Projet éolien des Cyprès

**Réponse aux observations de l'avis de la Mission Régionale
d'Autorité environnementale de la région Nouvelle-Aquitaine**

Septembre 2022

Figure 2 : Localisation des points de mesures acoustiques

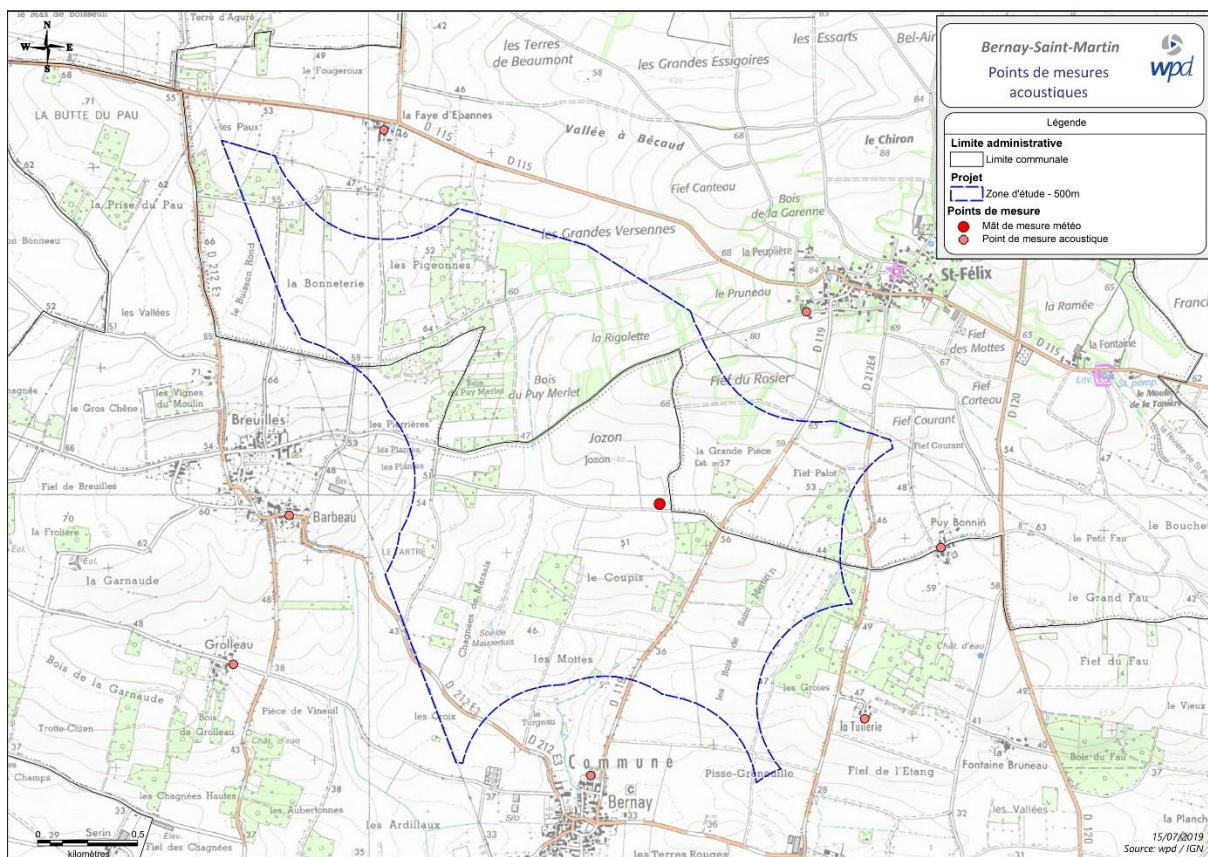
La MRAe recommande de programmer des mesures de bruit au droit de toutes les habitations les plus proches à la mise en service du parc, et de mettre en œuvre toutes les mesures nécessaires pour respecter les valeurs réglementaires relatives aux émissions sonores.

Les points de mesures choisis correspondent aux ZER (zone à émergence règlementée) **les plus proches du projet de parc éolien**. Les points de mesures ont été placés de façon à mesurer les niveaux sonores résiduels représentatifs de la zone étudiée et à caractériser les habitations et les zones urbanisables autour du projet.

Les mesures acoustiques ont été réalisées là où le futur impact sonore des éoliennes est jugé le plus élevé et dans les différents types de milieux représentatifs de la zone d’étude. Le nombre et la localisation des récepteurs permettent de représenter une évaluation de l’impact acoustique dans les zones à émergences règlementées susceptibles d’être impactées par le projet.

Il n’est donc pas nécessaire de faire les mesures acoustiques au droit de toutes les habitations des hameaux proches mais sur les plus proches de chacun des hameaux.

Figure 3 : Synthèse des enjeux de l’environnement physique

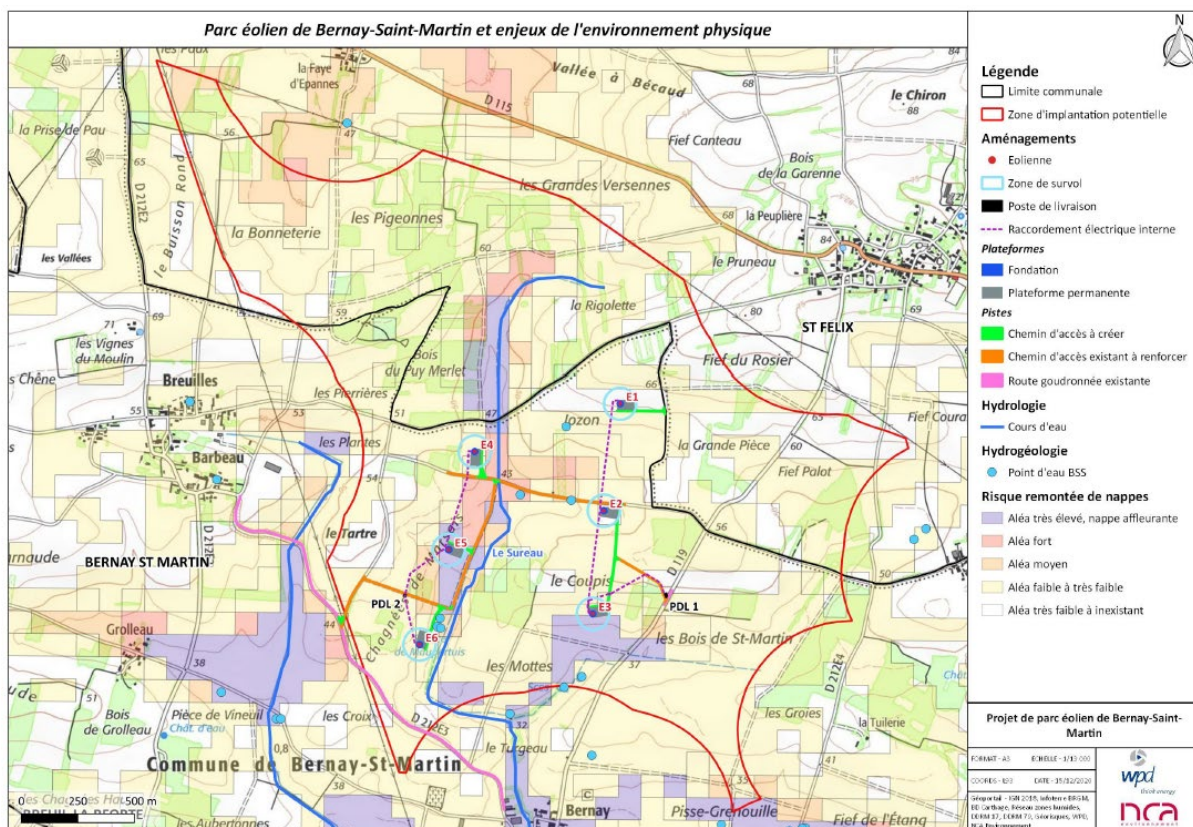
La MRAe considère que le risque de remontée de nappe lié à la présence des aérogénérateurs doit être étudié et précisé, car les travaux sont susceptibles d’étanchéifier le terrain de la zone d’implantation et de générer des incidences significatives sur l’écoulement des eaux en situation d’inondation.

L’aire d’étude immédiate et la zone d’implantation potentielle du projet éolien des Cypres sont concernées par le risque de remontée de nappe.

L’aléa est classé **très élevé pour l’éolienne E5.**

Les éoliennes **E3, E4 et E6** sont, elles, situées à des endroits où **l’aléa est faible à très faible.**

Les éoliennes **E1 et E2** sont situées à un endroit où **l’aléa est très faible à inexistant.**

Les études géotechniques permettront de définir la nature et les caractéristiques techniques des fondations de chaque éolienne (notamment pour l’éolienne E5), en fonction de la stabilité du sol et de mettre en place **des solutions techniques** pour contrer les risques d’une nappe affleurante.

Habitats, flore, et zones humides :

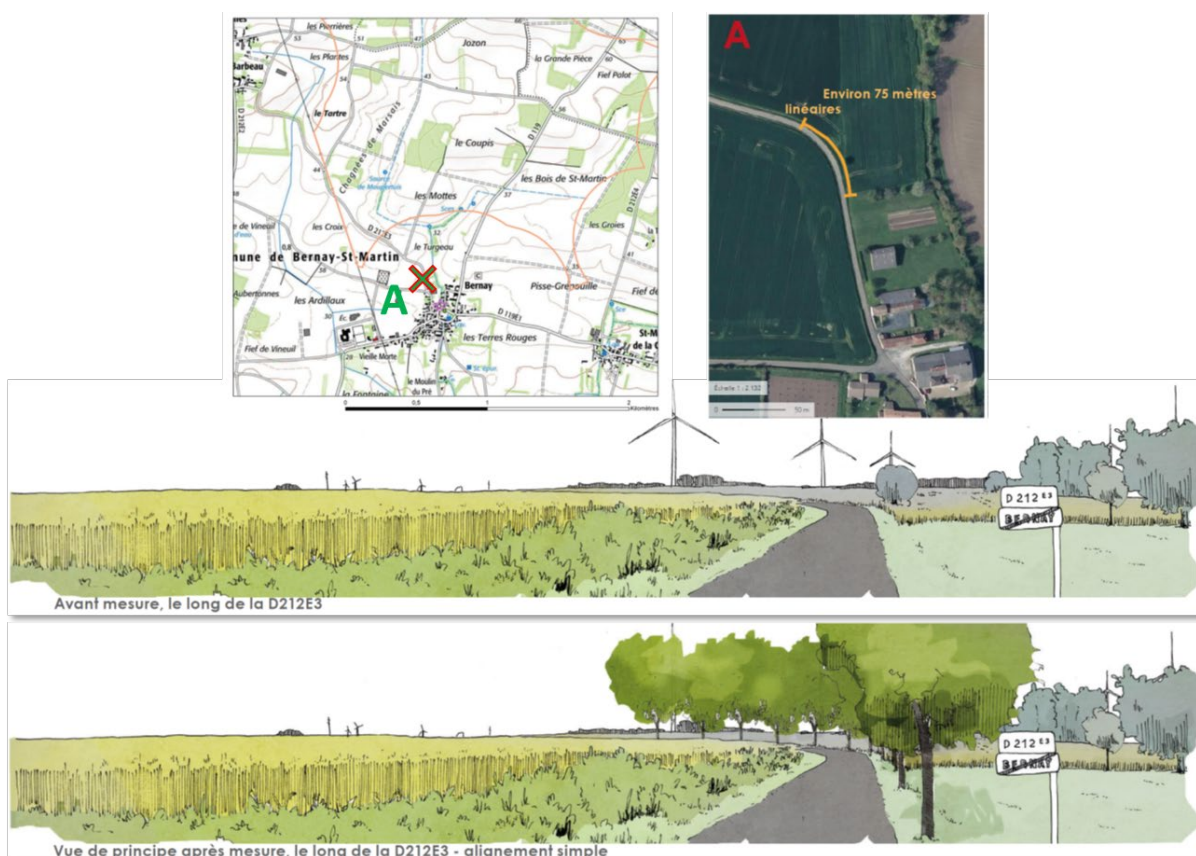
La MRAe relève que des seuils d’alerte sont atteints en matière de saturation visuelle, notamment pour l’indice de densité et l’indice d’espace de respiration, ce qui traduit une incidence paysagère forte. Plusieurs photomontages permettent au lecteur d’apprécier le rendu du projet.

Afin de réduire et de nuancer les relations visuelles au projet éolien depuis les entrées/sorties de bourg de Bernay-Saint-Martin, des plantations ont été proposées au nord-est et au nord-ouest du bourg à la demande des habitants (conclusion des Ateliers paysagers réalisés dans le cadre du développement du projet éolien des Cyprès).

Cette démarche peut être reproduite à la demande des riverains qui en exprimeraient le souhait.
